改善箇所説明図

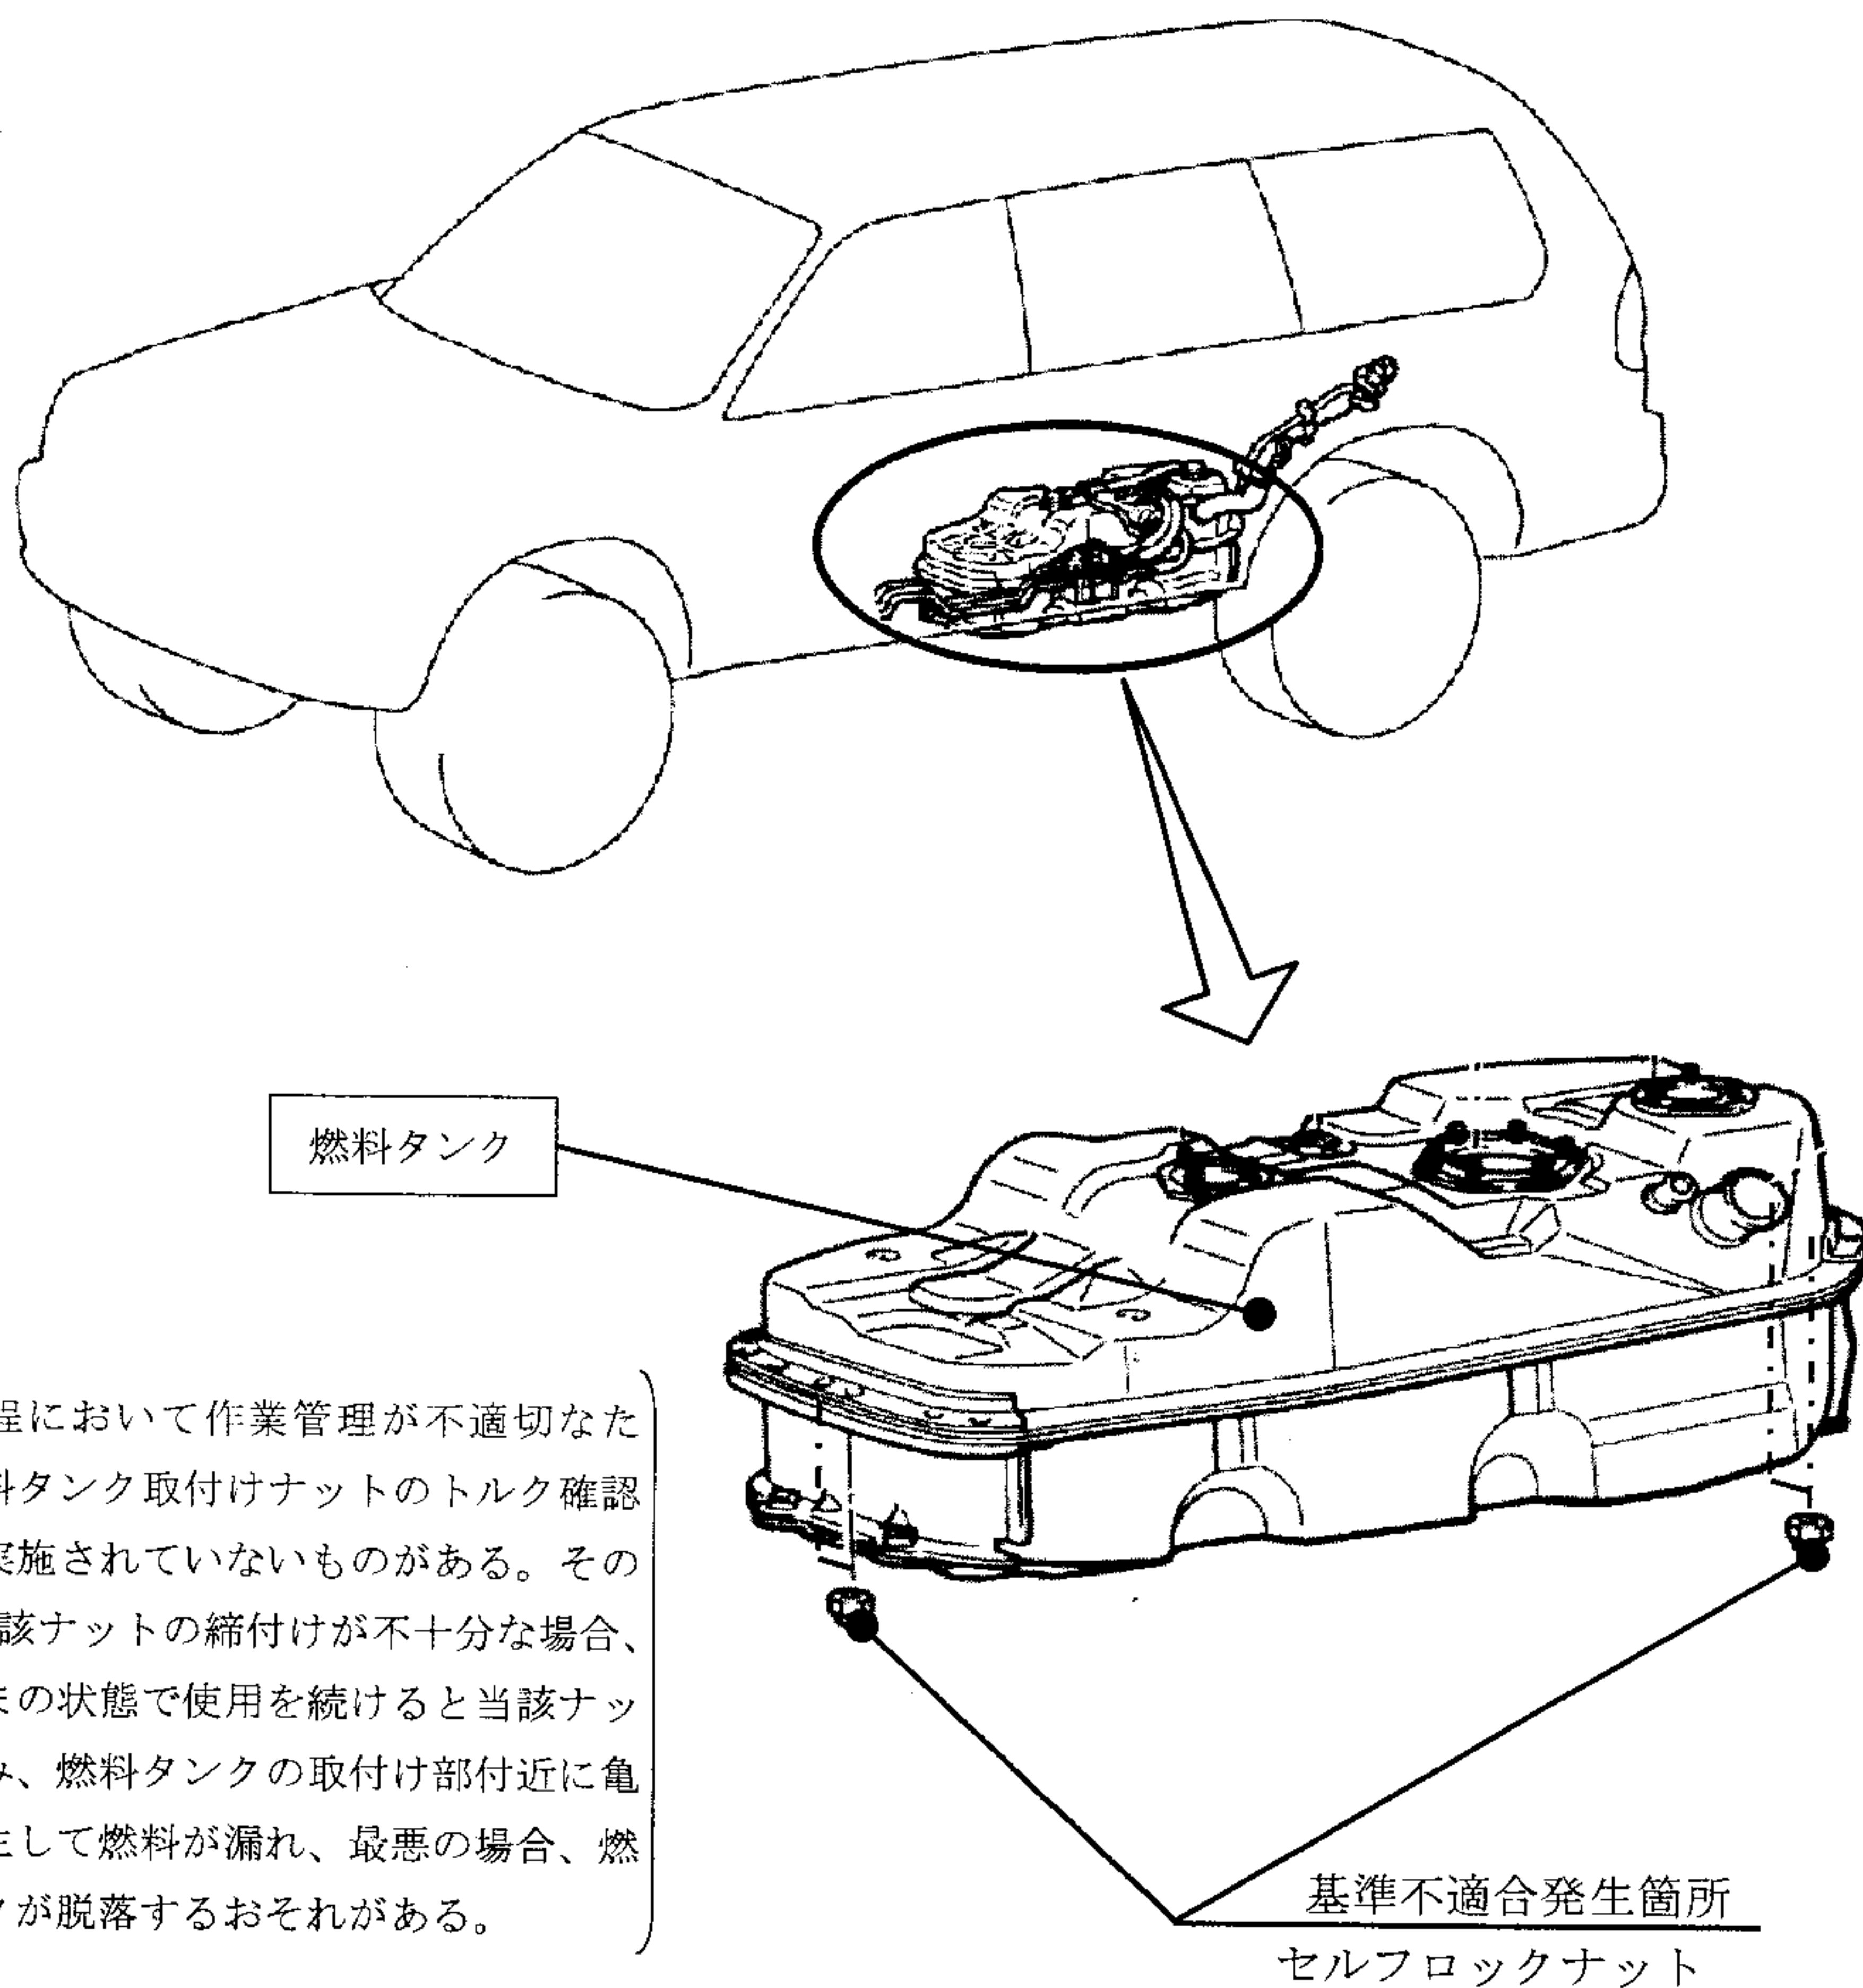
製造工程において作業管理が不適切なため、燃料タンク取付けナットのトルク確認作業が実施されていないものがある。そのため、当該ナットの締付けが不十分な場合、そのままの状態で使用を続けると当該ナットが緩み、燃料タンクの取付け部付近に亀裂が発生して燃料が漏れ、最悪の場合、燃料タンクが脱落するおそれがある。

全車両、燃料タンクの取付け部を点検し、取付部にガタの無いものは、燃料タンク取付ナットを正規トルクで締付け、取付部にガタのあるものは、燃料タンク一式を新品と交換する。

識別：燃料タンク右前側取付けナットの右側フランジ部に白色又は黄色のペイントを塗布。
